工事計画認可申請書の一部補正について

高浜発電所第3号機

工事計画認可申請書の一部補正

高浜発電所第3号機 工事計画認可申請書の一部補正 補正前後比較表
 【資料9 強度に関する説明書 別添1-1 屋外重大事故等対処設備の固縛装置の強度計算書】

第2-4図 空気冷却発電機装置(3a)の構造概要

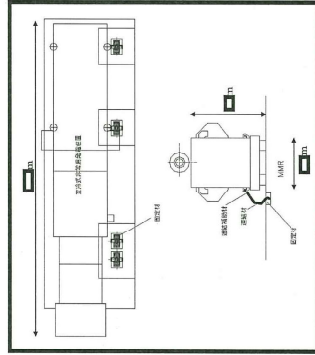
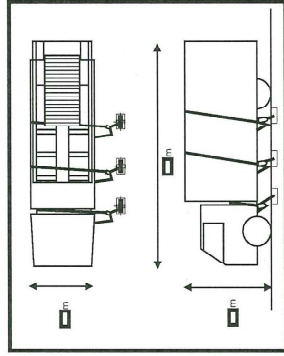
記載の適正化

記載の適正化
(頁の変更)

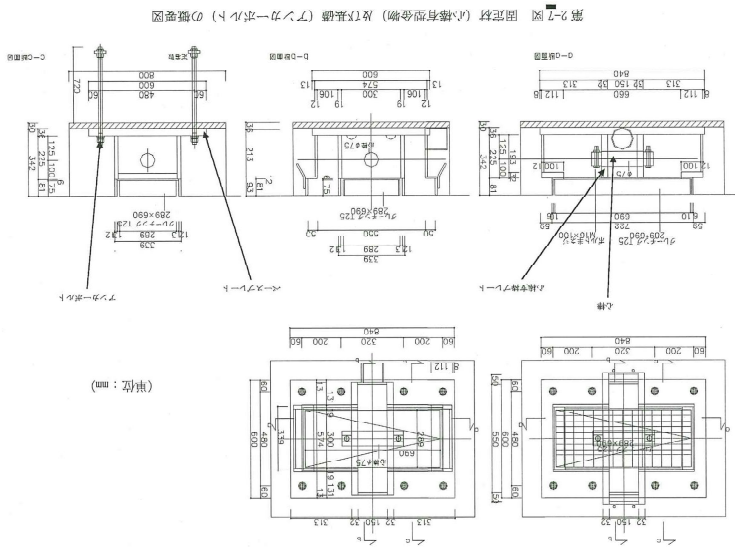
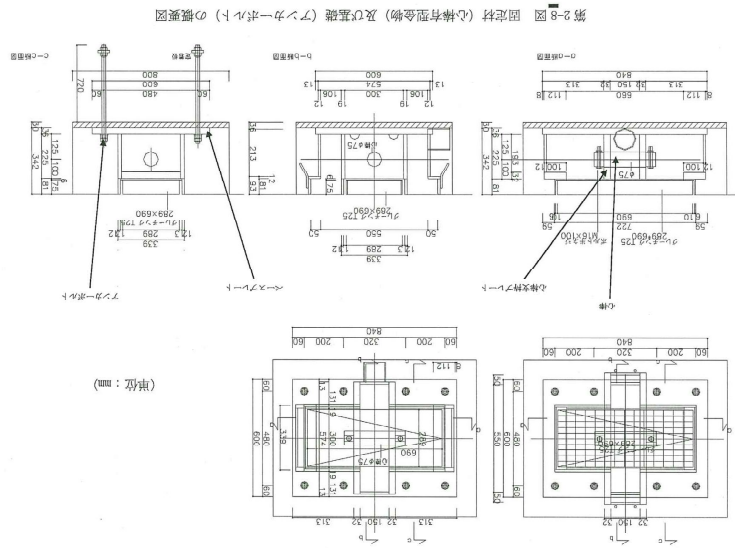
記載の適正化

記載の適正化
 (頁の変更)
